## **ACTA DE LA SESSIÓ DE LA TAULA CIUTADANA DEL PACTE PER LA RONDA DE DALT**

Dia i hora: 18 de desembre de 2024 a les 18:00 h

## 2. Treball sobre plànol sobre la urbanització de la fase 2.

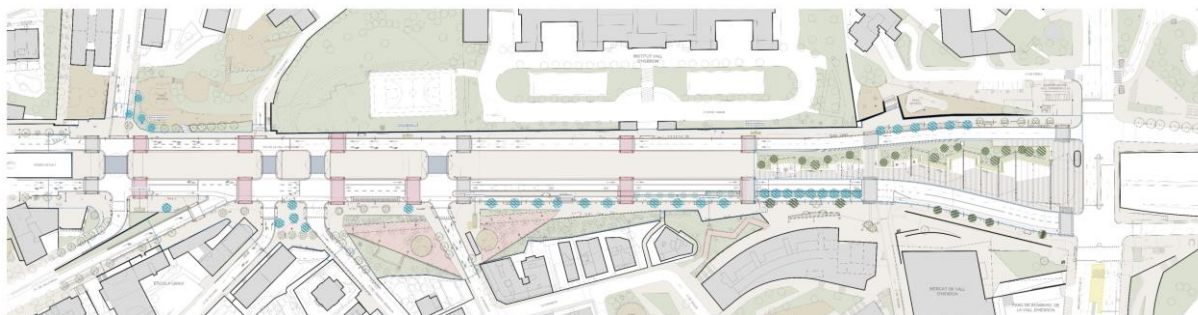
**Andreu Bernadàs, Ass. Festes Teixonera - Mas Falcó - Penitents**, s'afegeix a la petició de no limitar tant l'aparcament i mostra la seva preocupació per l'eliminació, segons els plànols, del gir del carrer General Mendoza, ja que, segons Bernadàs, generarà molt de trànsit.

**Lluís Cercós, Ass. Memòria Teixonera**, es pregunta per què s'ha reduït un carril de circulació sobre el passeig de la Vall d'Hebron amb la proposta.

**Lluís Cairell, Ass veïns Teixonera**, insisteix en que el futur edifici de 13 plantes de consultes farà venir molta gent i augmentarà la pressió per trobar aparcament

**Andreu Bernadàs, Ass. Festes Teixonera - Mas Falcó - Penitents**, reflexiona sobre que a alguns carrers de la ciutat es permet estacionar a partir de determinada hora i els festius al carril bus, com es fa al carrer Balmes i Lesseps.

**Lluís Cairell, Ass veïns Teixonera**, afirma que en una reunió anterior, Ramón Camuñas ja havia tret el tema i se li havia dit que "les tapes de sortida d'emergència no tindrien cap impacte en l'aparcament". Així mateix Cairell es pregunta perquè s'ha canviat el carril bici de banda a la proposta.

**Gerard Lillo, Departament de Participació d'Urbanisme**, comenta que s'inclourà l'aparcament en el monogràfic de mobilitat.

**Sergi Jodar, Departament de Projectes Urbans**, comenta que era impossible donar la continuïtat del carril bici amb la ubicació actual. Era més fàcil de canviar d'ubicació que donar-li continuïtat.

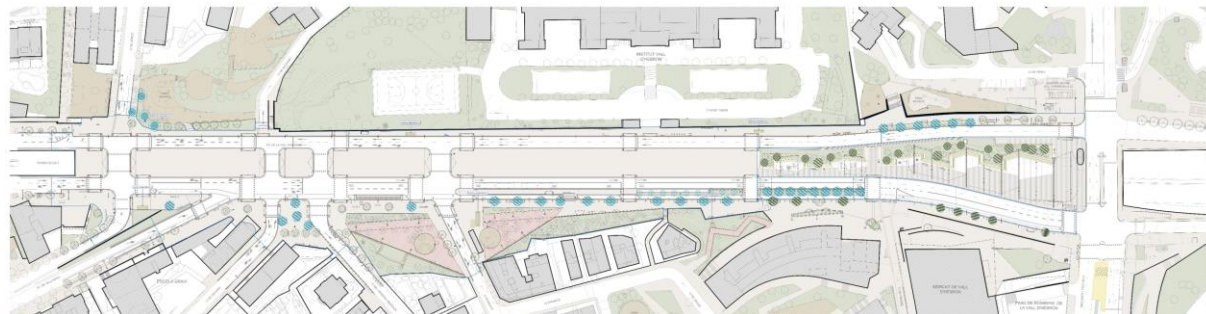
**Maria Buhigas, Arquitecte en cap**, introdueix el tema dels passos de vianants. Comenta que estan ressaltats al plànol en color gris (els existents) i en color rosa (la proposta). Indica que se n'afegeixen cinc de nous. Comenta que el vianant no ha d'estar obligat a donar la volta per travessar. La voluntat és que hi hagi més transversalitat entre la part inferior i superior del passeig de la Vall d'Hebron.

**Lluís Cercós, Ass. Memòria Teixonera**, mostra la seva preocupació perquè aquest fet signifiqui més semàfors.

**Andreu Bernadàs, Ass. Festes Teixonera - Mas Falcó - Penitents**, comenta que el pas de vianants que dona continuïtat al carrer Trueba no hi era. Bernadàs mostra la seva satisfacció perquè s'hagi aconseguit que es tingui en compte aquest creuament.

**Maria Buhigas, Arquitecte en cap**, diu que no necessàriament, es poden fer passos de vianant sense semàfor.
